Uttale - Detaljregulering - akvakulturområde ved Toska sør - Radøy kommune

RADØY, TOSKA SØR – DETALJREGULERING FOR AKVAKULTUROMRÅDE

Uttale til høyring av detaljreguleringsplan for akvakulturområde Toska S i Alver kommune

Samordna uttale - Offentleg ettersyn - Alver (Radøy) - akvakulturområde Toska sør - detaljregulering

Søker:

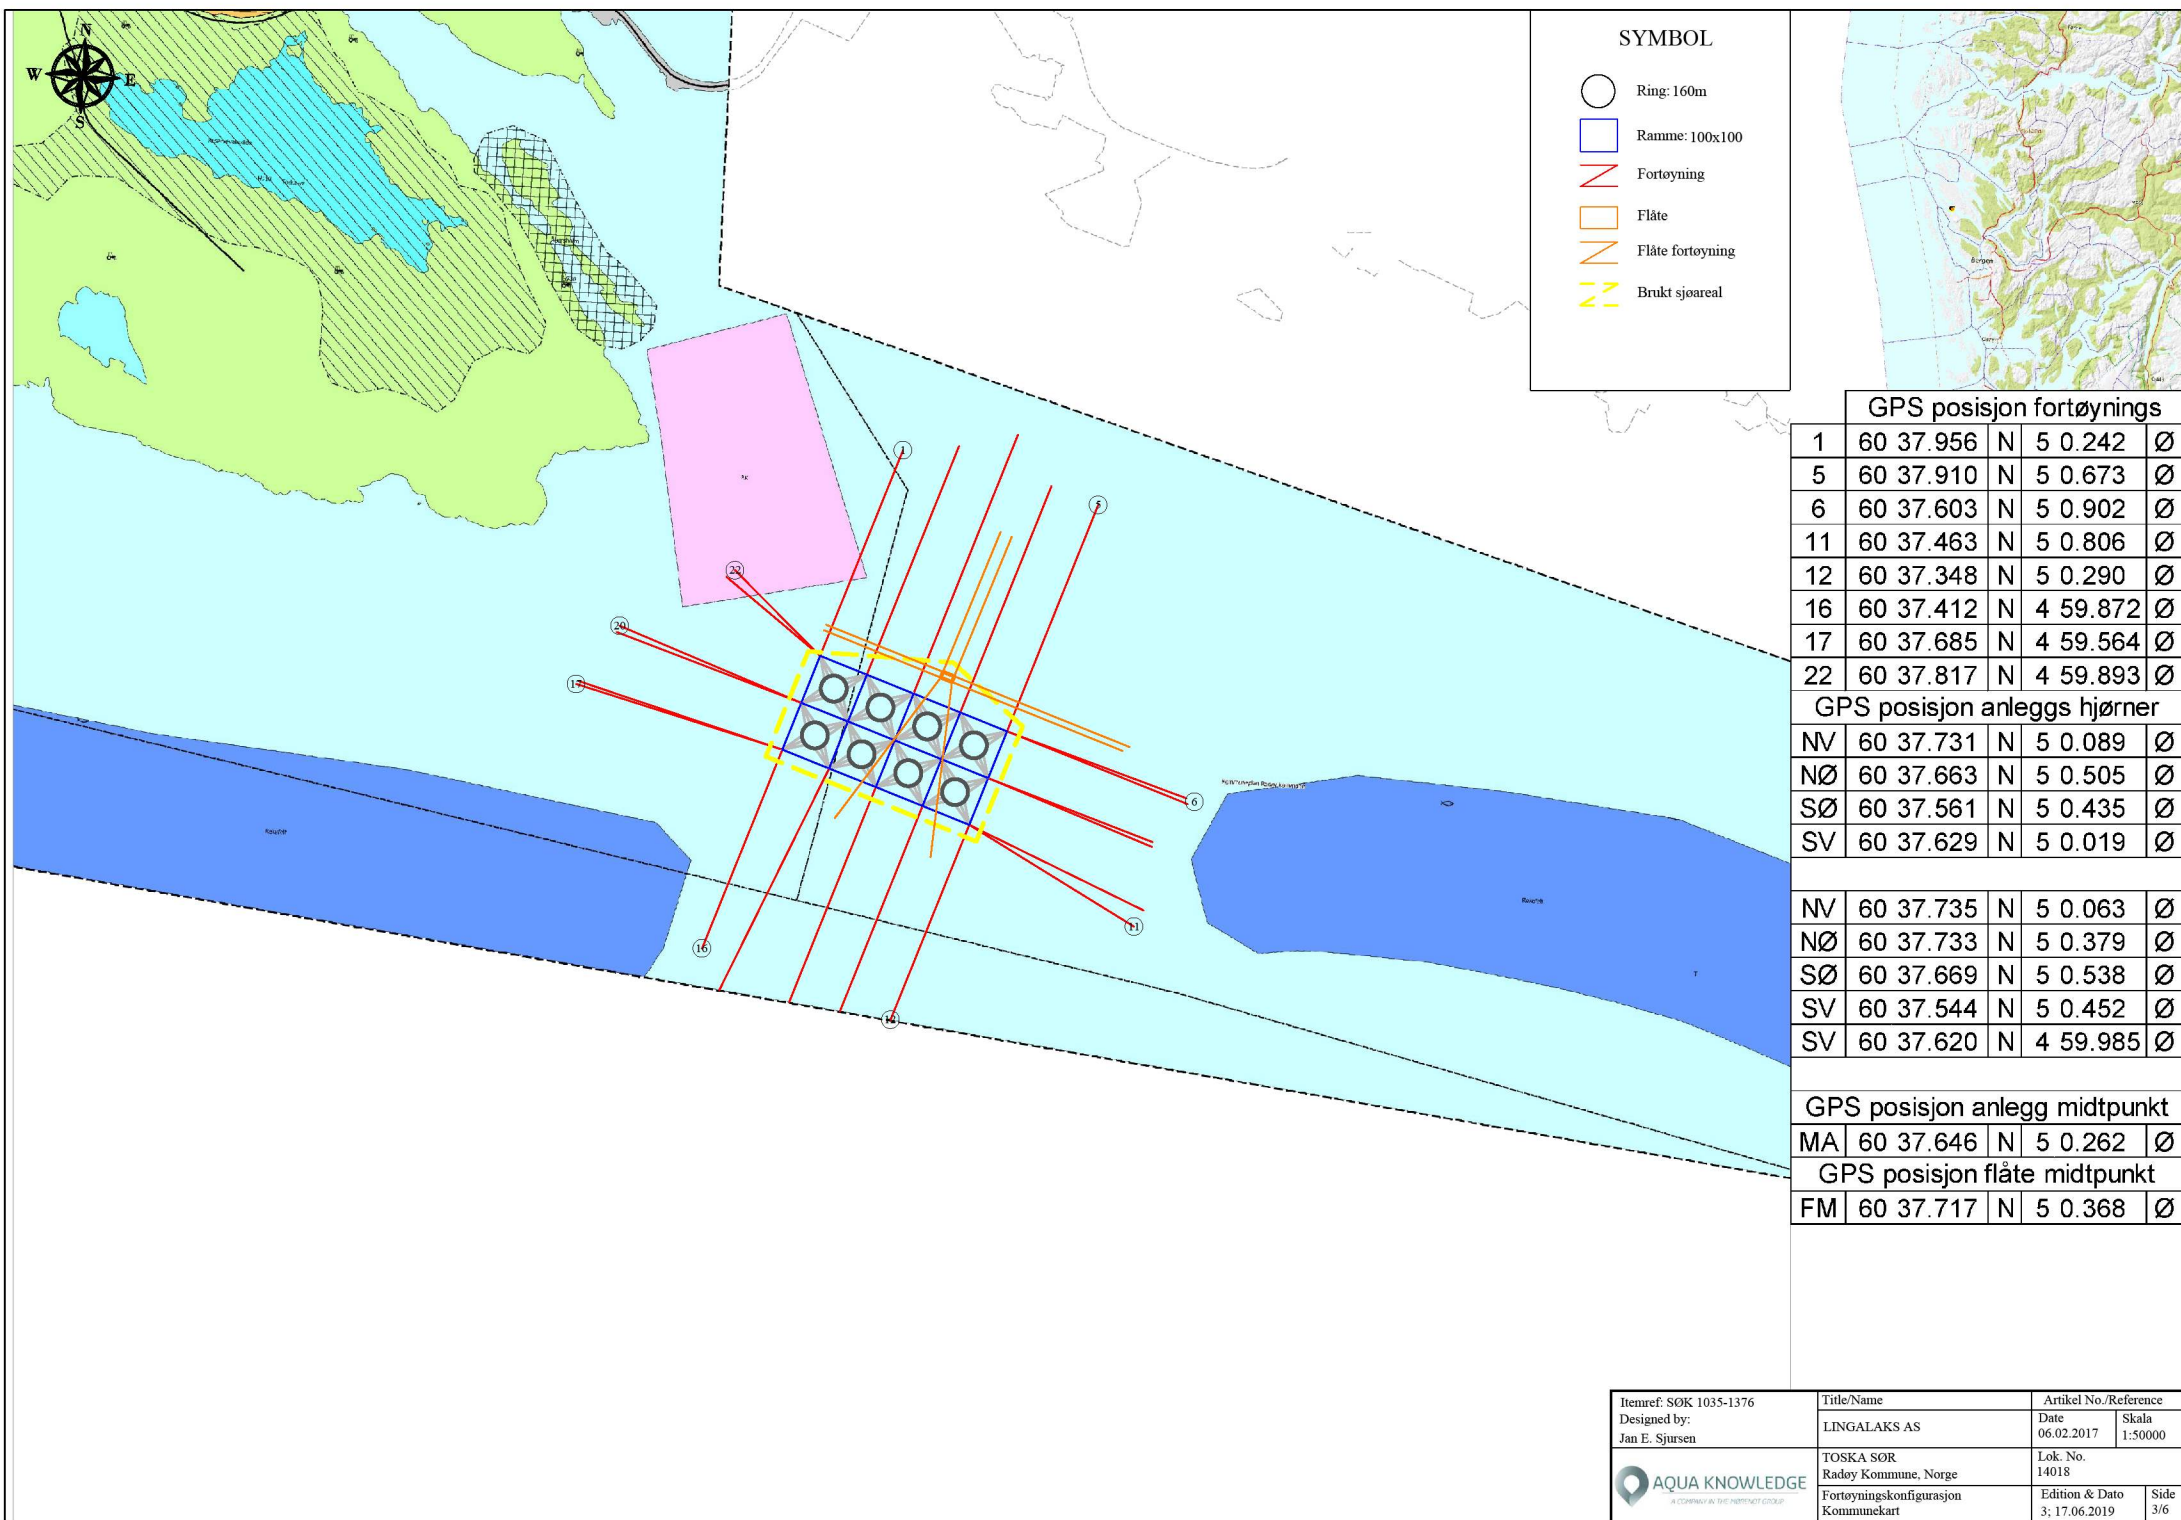
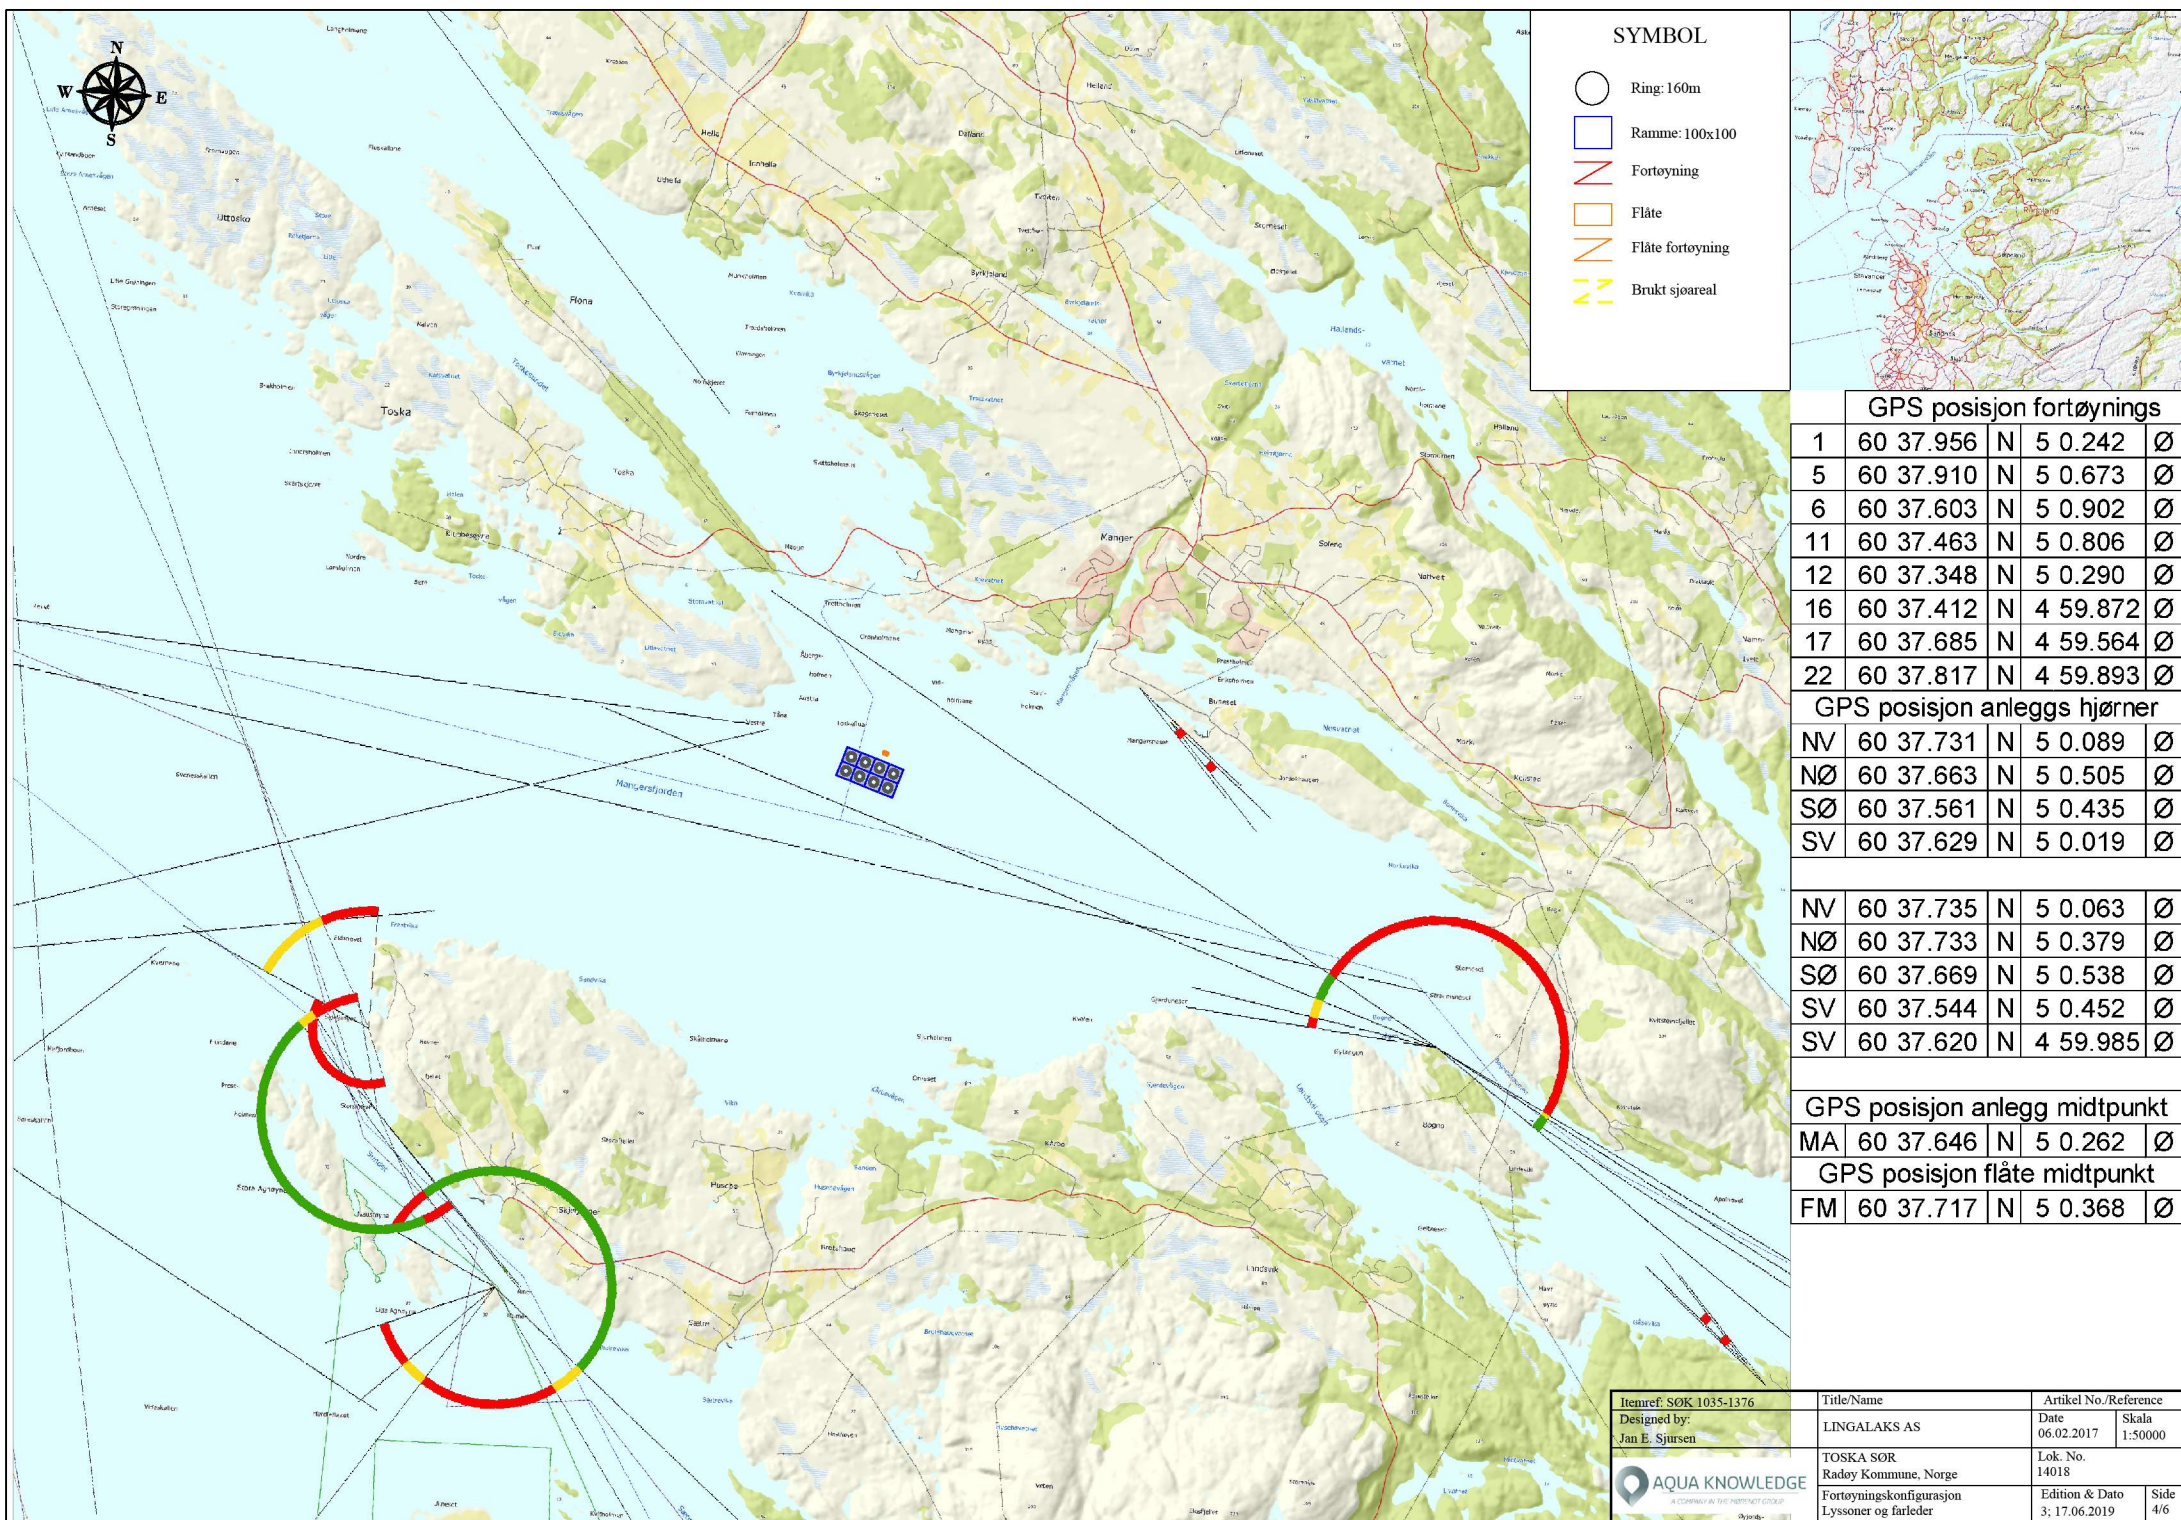
Her har vi endret på fortøyningene slik at vi unngår sirkelen. Vi er her og utenfor fiskeplassene på innsiden av Toskaflua, hvilket vi ikke var i 2016.
